Reacties van diensten op paaltje bussluis verzameld

Van: 5.1.2.e @amsterdam.nl]
Verzonden: vrijdag 10 december 2021 13:18
Aan: 5.1.2.e @politie.nl>
CC: 5.1.2.e @amsterdam.nl>; 5.1.2.e @amsterdam.nl>; 5.1.2.e @amsterdam.nl>
Onderwerp: Paaltje Busbaan Lange Vonder

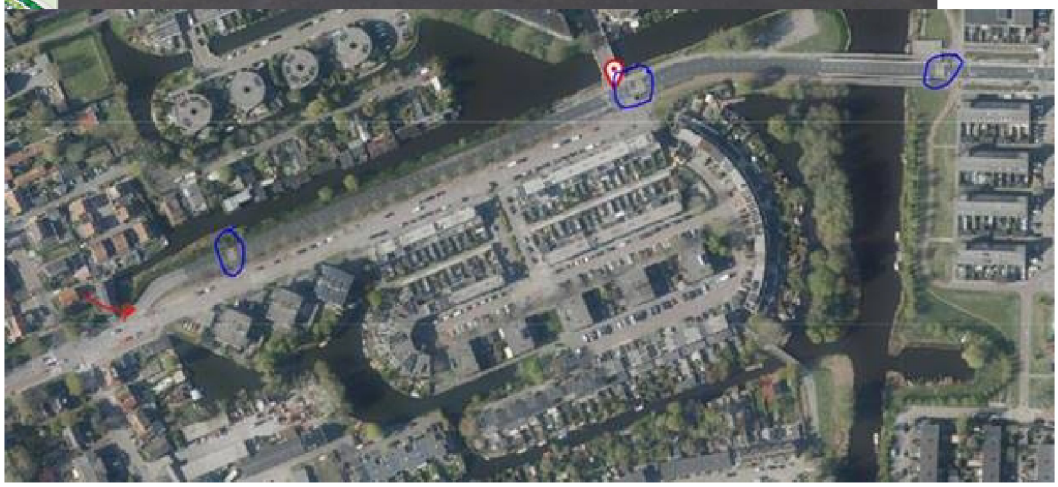
Ik voorzie geen probleem voor de politie om deze busbaan af te sluiten met een paaltje. Echter voor de bereikbaarheid voor de nood- en hulpdiensten is de brandweer leidend.

Uiteraard moet een paaltje midden op de weg goed worden ingeleid met markering.

Wij kunnen *WEL* over de sluis rijden alleen als er te weinig ruimte zit tussen het berijdbare plateau en het te plaatsen paaltje komen we in de problemen. Ik verwacht echter dat als er een GVB bus overheen kan wij dat ook zonder problemen kunnen.

Wij hebben minimaal 2.20m nodig in de breedte minimaal 20cm vrije bodemruimte (liefst iets meer) ik ga er van uit dat als de lijndienst van het GVB hier tussen de trottoirband en het te plaatsen object door kan er meer dan die breedte over blijft.

Voor de brandweer is het geen probleem. Wij kunnen gewoon gebruik maken van de bussluis.

Voor onze/streekvervoer bussen maakt het niet zoveel uit dat er paaltjes tussen de sluizen staan mits deze natuurlijk wel conform de beschikbare ruimte voldoen. Wij kunnen immers recht over de sluizen rijden. Ik zie voor ons geen impact.
